【是正の処置を要求し及び是正改善の処置を求め並びに意見を表示したものの全文】

道路構造物の点検等について

(平成30年10月15日付け 中日本高速道路株式会社代表取締役社長宛て)

(参考図2) 内装板の概念図

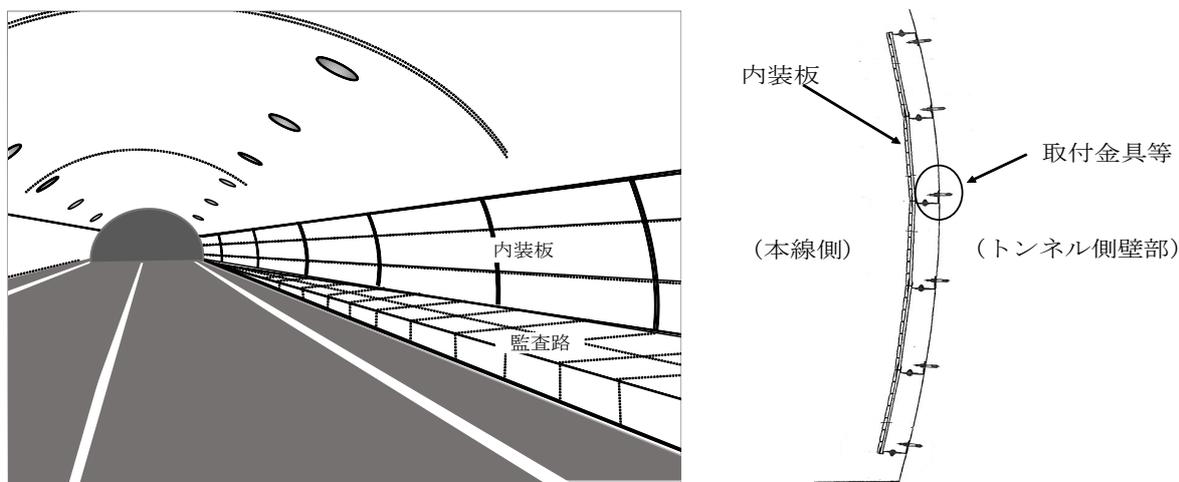
点検要領によれば、点検困難箇所の点検の手法については、前記のとおり、近接目視等と同等の成果が得られるようにファイバースコープ等を用いることが示されているが、点検箇所の状況に応じたファイバースコープ等の具体的な使用方法等は示されていない。そこで、28、29両年度に詳細点検を実施したトンネルのうち、トンネル側壁部に浮かし張り内装板（以下「内装板」という。参考図2参照）が設置されている31トンネルについて、内装板を裏側から支えており表面からは見えない取付金具等（以下「取付金具等」という。）の点検困難箇所の点検方法を確認したところ、表2のとおり、31トンネル全てについて、外側から内装板の表面等を目視したり、内装板を揺すったりするなどの従来どおりの確認にとどまり、ファイバースコープ等を用いた確認を行っていなかった。このうち21トンネルについては、内装板付近から漏水等が発生している箇所があり、取付金具等に悪影響を及ぼしている可能性があると思料された。

ア 貴会社本社において、点検困難箇所に係る点検においてファイバースコープ等が使用されるよう、具体的な使用方法等をマニュアル等に定めるなどして、支社及び保全・サービスセンターに周知すること（会計検査院法第34条の規定により是正改善の処置を求めるもの）
